REGIONE LAZIO

Oggetto: **Roma Capitale**

MIT – CDS n. 717 (art. 14 co. 2 Legge 241/1990)

Amministrazione proponente: Ministero della Cultura – Parco Archeologico del Colosseo
Miglioramento e valorizzazione per la realizzazione di un'area di accoglienza dedicata ai bambini ospiti del parco archeologico del Colosseo denominata Il Parco dei Piccoli (Kindergarten), ricadente all'interno dell'area demaniale del Parco archeologico del Colosseo – NCEU Foglio 499, p.lle 61-62-63.

Planimetria stato di fatto

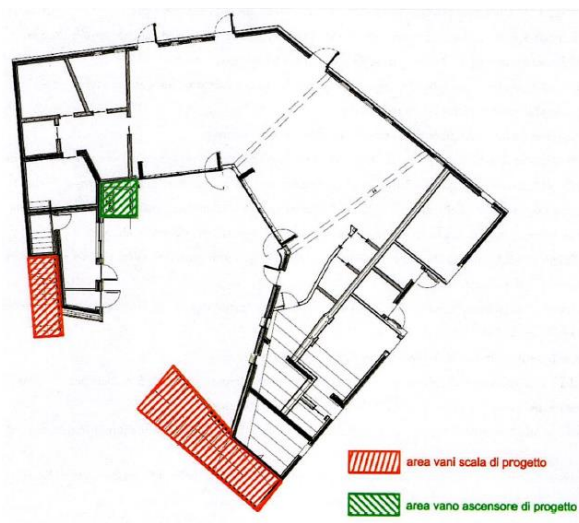
Gli interventi previsti non comportano incrementi di SUL, in conformità a quanto riportato agli artt. 36 e 37 delle NTA del PRG: la superficie utile lorda (SUL) di progetto, pari a 352,37 mq, risulta inferiore a quella dello stato di fatto, pari a 375,85 mq.
